## 改善箇所説明図

駐車ブレーキ用エアプレッシャーセンサ

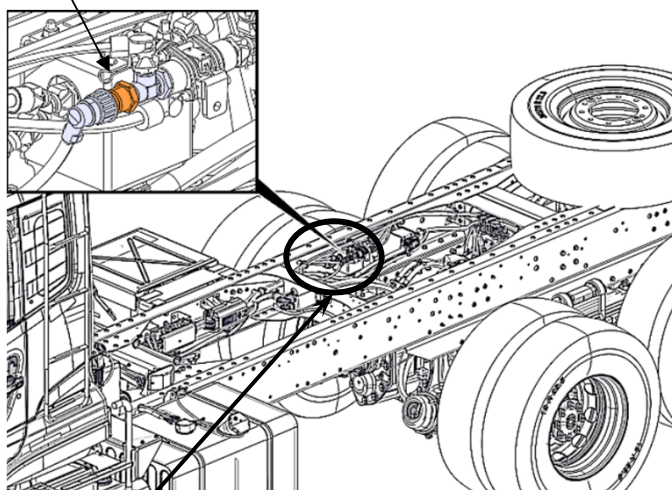
### 基準不適合発生箇所

大型トラックにおいて、駐車ブレーキ用エアプレッシャーセンサの製造工程が不適切なため、当該センサ回路基板上に導電性異物が残存し短絡または動作不良を起こすことがある。そのため、駐車ブレーキ作動表示ランプが誤点灯・不点灯になることがあり、最悪の場合、当該表示ランプの誤点灯により、駐車ブレーキ非作動状態で車両が動き出すおそれがある。

### 改善措置の内容

全車両、駐車ブレーキ用エアプレッシャーセンサを対策品に交換する。
